ITINERARIO NAPOLI - BARI RADDOPPIO TRATTA APICE - ORSARA I LOTTO FUNZIONALE APICE - HIRPINIA

ANALISI AMBIENTALE COMPARATIVA TRA PROGETTO DEFINITIVO E PROGETTO ESECUTIVO

IF28	01	E	ZZ	QG	MD0000	001	B	-
------	----	---	----	----	--------	-----	---	---

Figura 5-36 – Planimetria della SSE Apice come da prescrizione in oggetto

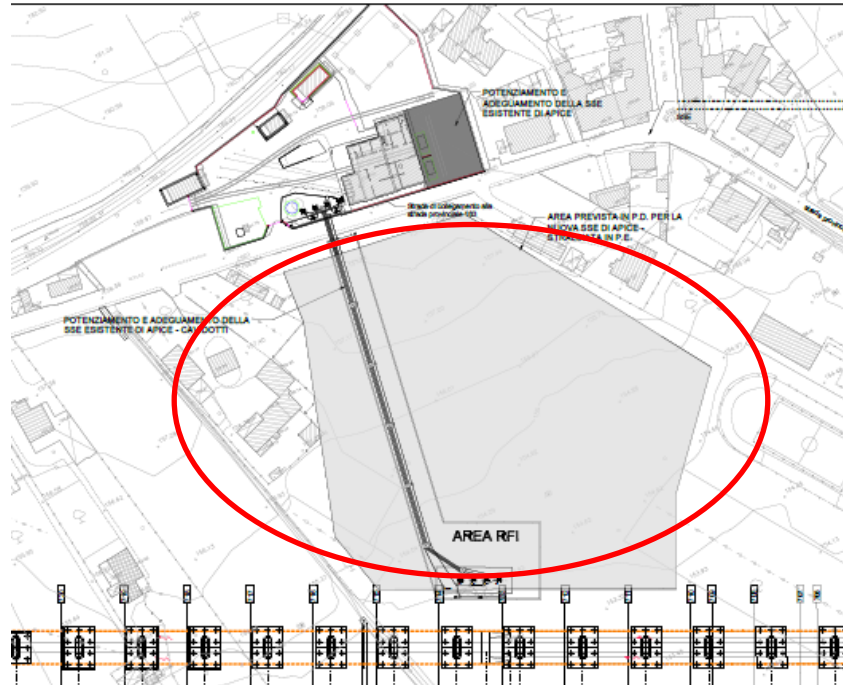
Modifica: La variazione progettuale introdotta con il Progetto Esecutivo (da ricomprendere nell'ambito della procedura di cui all'ex art. 169 del D.Lgs. 163/2006) è volta alla sostanziale eliminazione del nuovo piazzale sopradescritto dei fabbricati ivi previsti e della nuova linea AT di Terna. A tale scopo, dopo una verifica e un rilievo dello stato di fatto e di consistenza del fabbricato esistente della SSE di Apice, si è constatata la fattibilità
